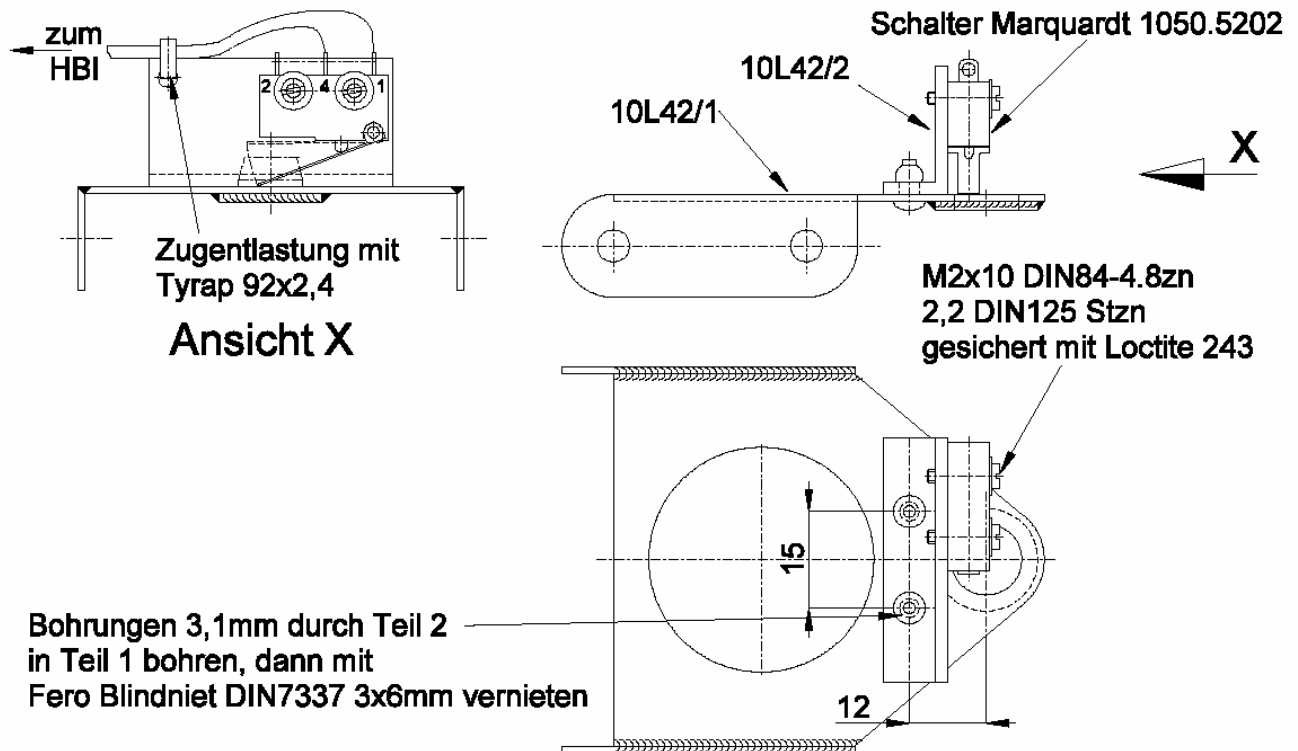
1. Heckballast-Info-Box (oben im Ballastkasten) ausbauen und zur Modifikation an DG-Flugzeugbau einsenden.
Obere Aufhängung des Haltearms 10L42/1 ausbauen und Halterung 10L42/2 mit dem Schalter anbauen, s. Skizzen.

Die beiden freien Kabel, die aus dem Stecker der umgebauten Heckballast-Info-Box herauskommen s. Skizze an den Schalter anlöten. Heckballast-Info-Box und Aufhängung wieder einbauen, Schrauben mit Loctite 243 sichern.

2. Untere Aufhängung des Haltearms 10L43/1 ausbauen und Sicherungsplatte 10L43/2 s. Skizzen anbauen.
Aufhängung wieder einbauen, Schrauben mit Loctite 243 sichern.
